TC READ / WRITE UNIT MODIFICATION KIT

This modification kit is suitable for all A810, A812 and A820 machines with Time Code facility. The already installed TC Read/Write Unit must have the Layout 1.820.721.14.

Fig. 1: Zu entfernende Bauteile / Components to be removed

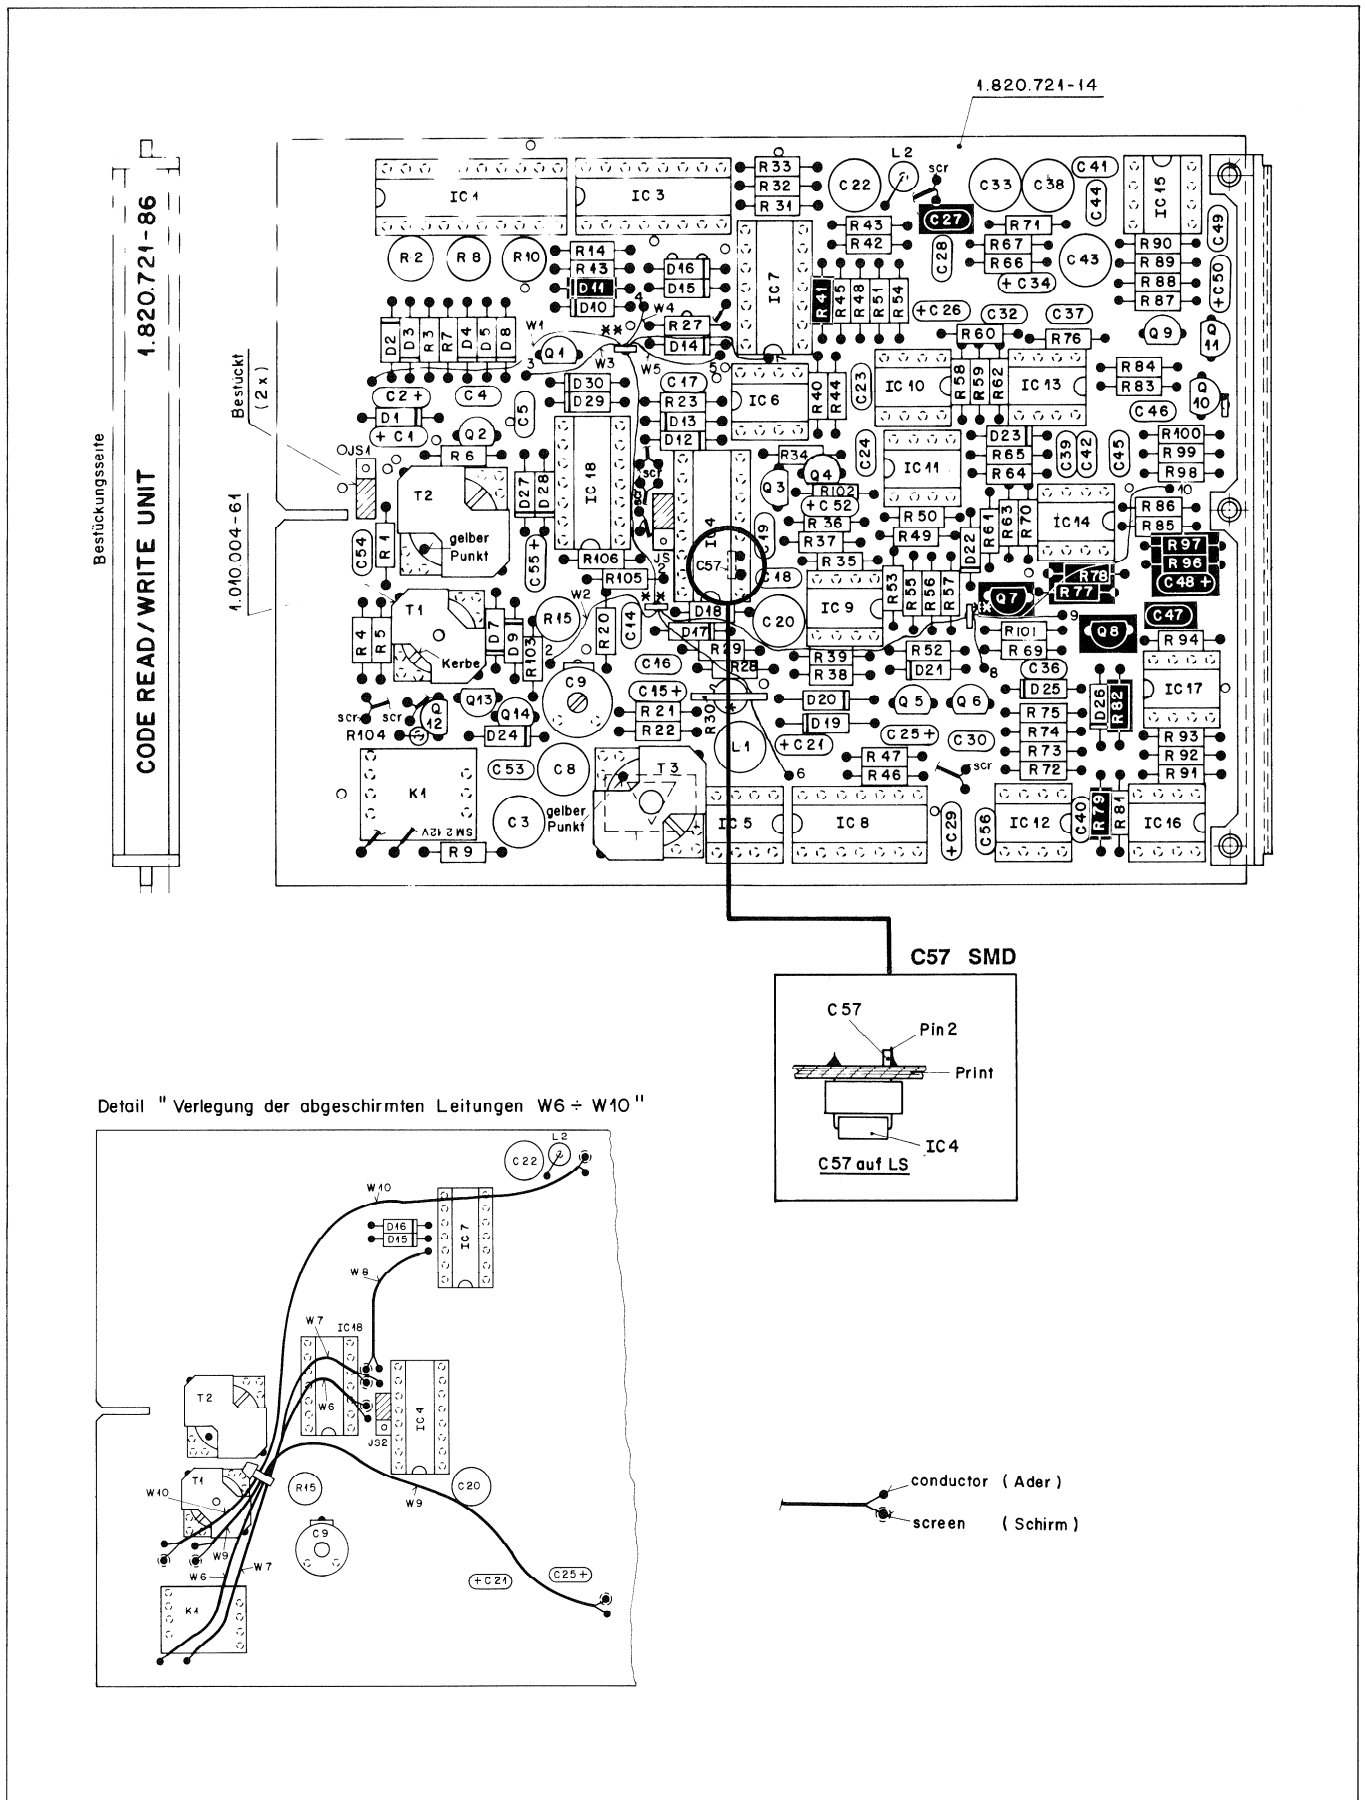
- Remove R79
- Remove R77 and replace by D31 Z; 7.5V; 5%; 40W (No. 50.04.1103)
- Remove Q8 (WP146)
- Remove C47 (47 μ F)
- Remove R41 (1k Ω)
- Remove D11 (IN4448)
- Remove C27 (0.01 μ F)
- Remove R82 47 Ω and replace by R 150 Ω ; 1%; MF (No. 57.11.3151)
- Remove R96 (1k Ω)
- Remove R97 (2.4k Ω)
- Remove C48, 47 μ F and replace by C 0.047 μ F; 10%; 63V; PETP (No. 59.06.0473)
- Remove R78, 820 Ω and replace by R 15 Ω ; 1%; MF (No. 57.11.3150)
- Remove Q7, BC 237B and replace by VN 0808 M (No. 50.03.1505)
- Link points 18 and 28 (W18)
- Link points 19 and 29 (W19)
- Link points 29 and 30 (W20)
- Set on the Relais Extended Board (pins to the points 14/15/16/17)
- Link points 11 (Relais Extended Board) and 21 (W11)
- Link points 12 (Relais Extended Board) and 22 (W12)

- Punkt 13 (Relais Extended Board) mit Punkt 23 (TC Read/Write Unit) verbinden. (W13)
- Auf der Lötseite C57; InF; SMD (Nr. 59.60.0102) wie in Fig. 1 und 2 dargestellt einfügen.
- Etiketle auf Index .87 erhöhen.
- Link points 13 (Relais Extended Board) and 23 (W13)
- Add C57; InF; SMD (No. 59.60.0102) on the solder side of the board as shown in fig. 1 and 2.
- Change the label to index .87.
